Verkehrsamt

***Kurzvermerk über die Verkehrsschau am 14.10.15
in Amtzell***

02. Amtzell, Goppertshäusern - Nord

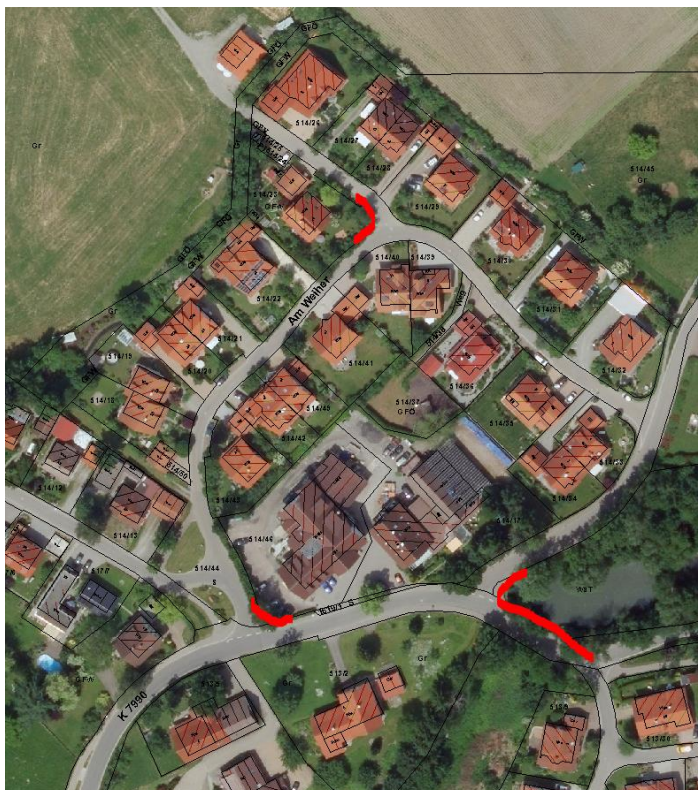
Seitens der Gemeinde wurde um Überprüfung der Sichtwinkel im o.g. Wohnquartier gebeten.

- An der Einmündung der Straße „Winkelmühle“ in die Straße „Am Weiher“ ist die Sicht ausreichend.
- An der Einmündung in die Pfarricher Straße ist die Sicht nach links durch die angrenzende Hecke und nach rechts durch die Kurve mit Hecke beeinträchtigt.
- An der Einmündung „Am Weiher“ in die Pfarricher Straße ist die Sicht nach rechts ausreichend, nach links durch Bäume / Kurve beeinträchtigt.
- Im Bereich des hinteren Teils der Straße „Am Weiher“, an der geplanten Verlängerung der Erschließungsstraße für etwa 10 neue Wohngebäude sind die Sichtverhältnisse für eine Tempo 30 – Zone ausreichend, könnten jedoch durch zurückschneiden der angrenzenden Bepflanzung verbessert werden. Auch die Fahrbahnbreite ist ausreichend (Einengung durch einen Stellplatz).

Im Hinblick auf die geplante Erweiterung des Wohnquartiers bestehen seitens der Verkehrskommission keine Bedenken. Der Rückschnitt der angrenzenden Bepflanzung ist seitens der Gemeinde zu veranlassen.

04. Amtzell, Geiselharz, K 8047

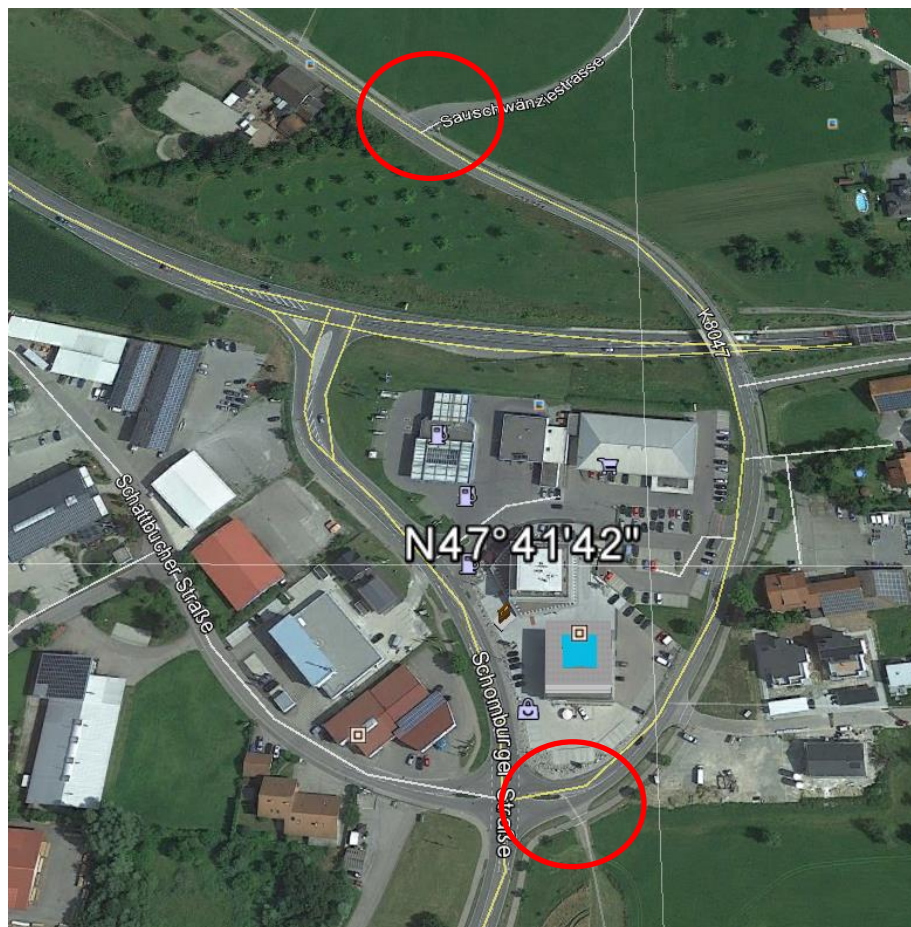
Die Gewerbebetriebe „Bodensee Rollrasen“, „Aroma Snacks“ und „Futtertrocknung Geiselharz“ liegen außerhalb des Ortsteils Geiselharz und sind ohne entsprechende Beschilderung nur schwer auffindbar. Aus diesem Grund wurden bereits an der Abzweigung K 8047 / „Sauschwänzlestroß“ von den Firmen in eigener Regie und ohne Beteiligung des Straßenbauamts und der Verkehrsbehörde nichtamtliche Wegweiser angebracht.

An der Abzweigung Schattbucher Straße / K 8003 ist im Fahrbahnnteiler bereits seit Jahren ein innerörtliches Leitsystem zu den ansässigen Firmen vorhanden. Auf der gegenüberliegenden Seite kann analog zum bestehenden System ebenfalls ein Leitsystem zu den drei o.g. Betrieben angebracht werden (Abstand zur Inselspitze ca. 3 Meter wg. Sichtfeld).

Auch an der Abzweigung K 8047 / „Sauschwänzlestroß“ sollten die nichtamtlichen Pfeilwegweiser entfernt und durch das einheitliche Leitsystem der Gemeinde ersetzt werden.

05. Amtzell, Schulstraße / Jahnstraße

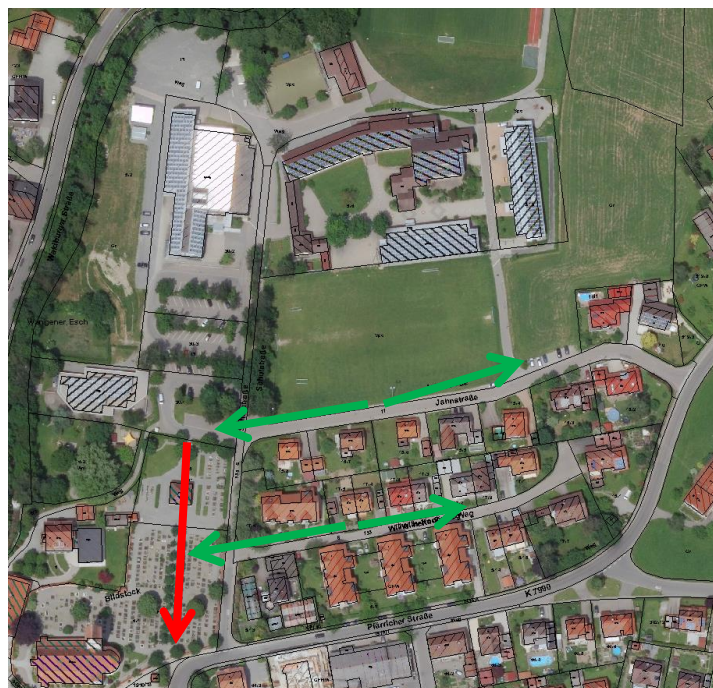
Mit dem geplanten Umbau / Neubau der Sporthalle auf dem Schulgelände stellt sich auch die Frage einer Baustellenabwicklung einerseits und einer sicheren Schulwegführung andererseits. In diesem Zusammenhang wurde auch die Einführung einer (unechten) Einbahnregelung (Schulstraße, alternativ Schul- und Jahnstraße) angesprochen, um so insbesondere die relativ schmale Schulstraße zu entlasten (Schulwegsicherung).

Seitens der Verkehrskommission kann je nach Baufortschritt die Anordnung einer („unechten“) Einbahnstraße für die Schulstraße in Aussicht gestellt werden. An der Einmündung „Wilhelm Koch Weg“ müsste dann ein Zeichen 209-10 StVO (Vorgeschriebene Fahrtrichtung links) aufgestellt werden.

Der Antrag ist rechtzeitig bei der Verkehrsbehörde zu stellen.
